SORULAR ve YANITLAR

A- KATILIMLA / EKİPLE İLGİLİ SORULAR

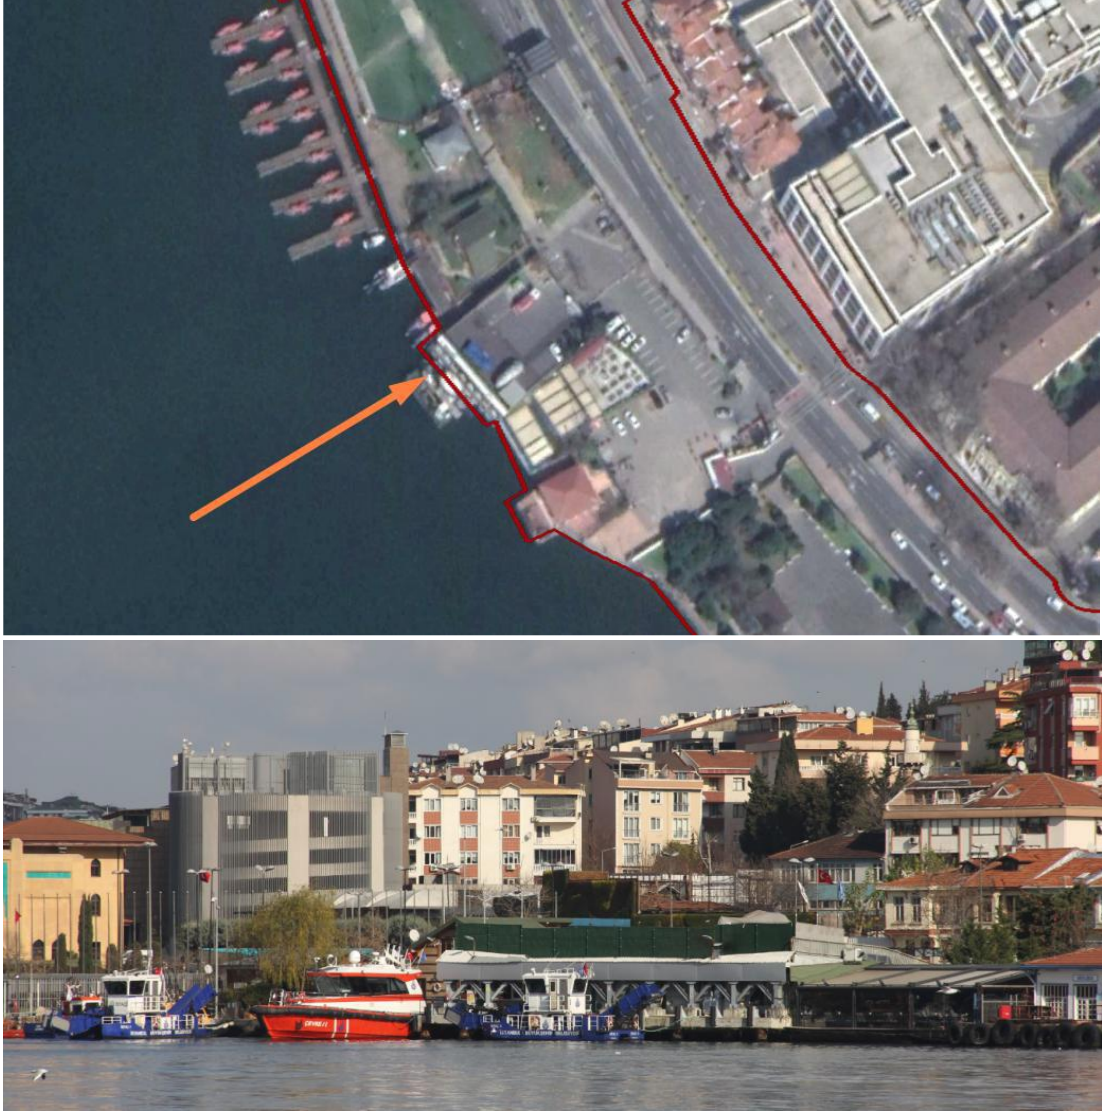
94. 6. Bölge’de kıyı bandında kamuya ait kullanımların bulunduğu parsellerde (örneğin aşağıdaki resimde işaretli askeri alan gibi alanlarda) farklı kullanımlar önerilebilir mi?

Yarışmacıya bırakılmıştır.
